AVIS DE SÉCURITÉ SUR LE TERRAIN URGENT

Microscope opératoire M220 F12 de Leica

Identificateur FSCA : CAPA-HER-MD-21-002

Dispositif de fixation de maintien supplémentaire destiné à bloquer le corps de microscope M220

Figure 4 : Vue détaillée de l'espace entre l'adaptateur noir et le boîtier blanc du bras mobile.

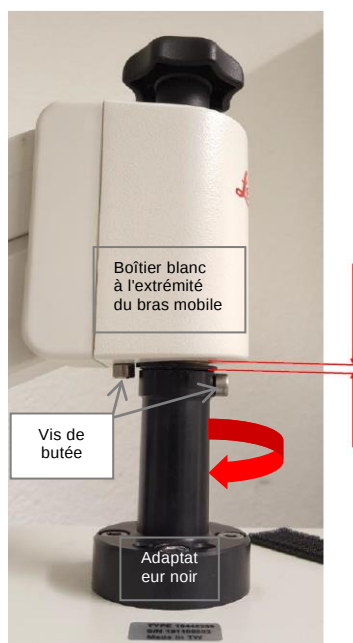
- Si l'espace entre l'adaptateur noir et le boîtier blanc à l'extrémité du bras mobile dépasse 3 mm (consultez la Figure 4) ou si le corps de microscope peut effectuer une rotation libre de plus de 360° (consultez la Figure 5) : ➔ **Arrêtez immédiatement d'utiliser le dispositif !**

Dans ce cas, le M220 F12 ne peut plus être utilisé.

- Si vous constatez des anomalies avec votre système de microscope M220 F12 avant que le dispositif de fixation de maintien supplémentaire n'ait été fixé à votre appareil, veuillez contacter votre commercial de Leica pour procéder à la réparation appropriée de votre appareil.
- Si le contrôle obligatoire réalisé avant d'utiliser votre M220 F12 ne fait pas état d'un défaut potentiel observé, vous pouvez continuer à utiliser le système en attendant la fixation du dispositif de fixation de maintien.
